LUK 0113 – SERVICE INFO

Widetki nie pasują do łożyska oporowego

Problemy z montażem w wersjach z płaskim profilem krzywki

Model: Atego I

Rysunek 2: Widetki z zaokrąglonym profilem krzywki

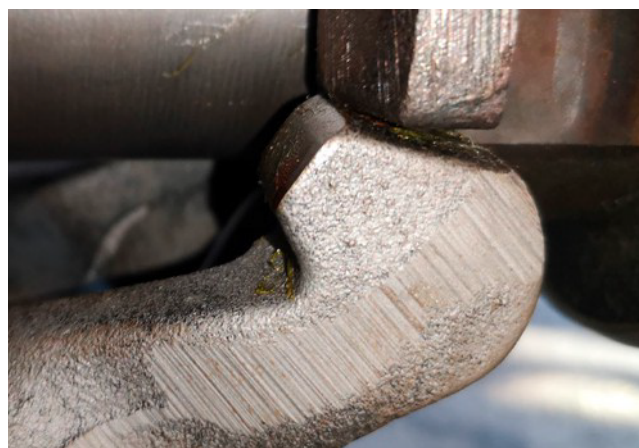
W niektórych przypadkach łożysko oporowe nie może być zamontowane lub jest bardzo trudne do zamontowania w zestawach LuK RepSets określonych powyżej. Przyczyną tej reklamacji jest dla tych zestawów RepSet jest nieodpowiedni profil krzywki widetek.

Problemy z montażem występują głównie w przypadku widetek, które mają płaski profil krzywki (rysunek 1).

Aby zapewnić sprawny proces naprawy, zaleca się stosowanie oryginalnych widetek od producenta pojazdu.

Posiadają one zaokrąglony profil krzywki (rysunek 2) dzięki czemu można je łatwo zmontować.
